DECRETO NÚMERO 0340,

13 FEB 2012

“Por el cual se modifica parcialmente el Reglamento de Construcciones Sismo Resistentes NSR-10”.

ANEXO TÉCNICO

Figura A.6.5-1 — Medición de la separación sísmica (vista en elevación)

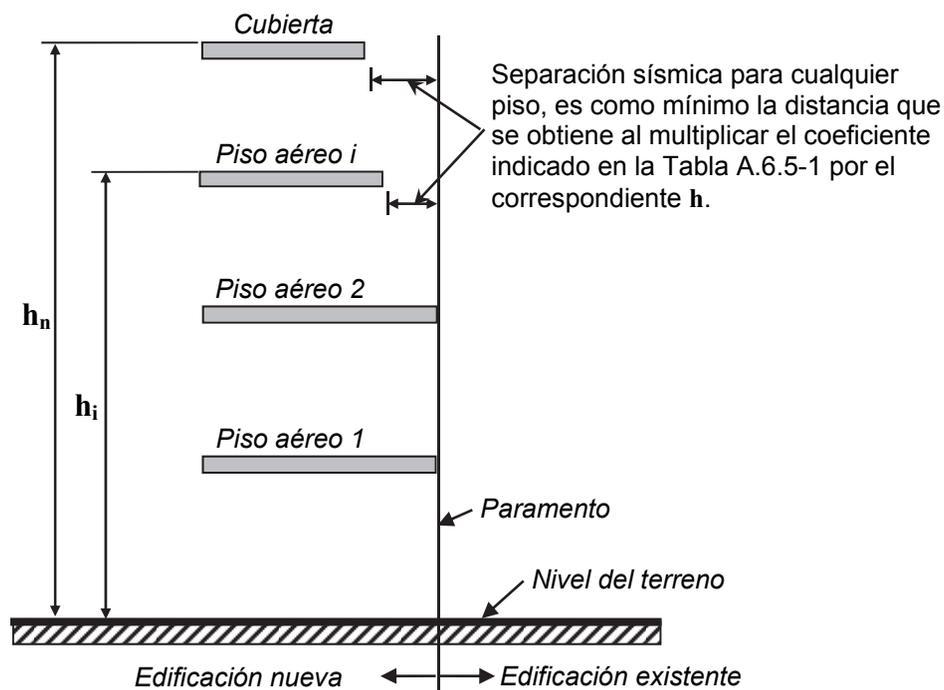
- Las edificaciones con uno o dos pisos aéreos en la colindancia no requieren separación sísmica (véase también la Tabla A.6.5-1). Esto aplica para el caso de edificaciones de plataforma y torre, donde la plataforma en la colindancia no tiene más de dos o tres pisos y la fachada de la torre a partir del tercer piso, o el cuarto piso cuando lo permita la Tabla A.6.5-1, está separada de la colindancia en una distancia mayor o igual a la exigida por esta sección A.6.5.2.3. Véase la Figura A.6.5-1.

La Figura A.6.5-1 debe quedar así:
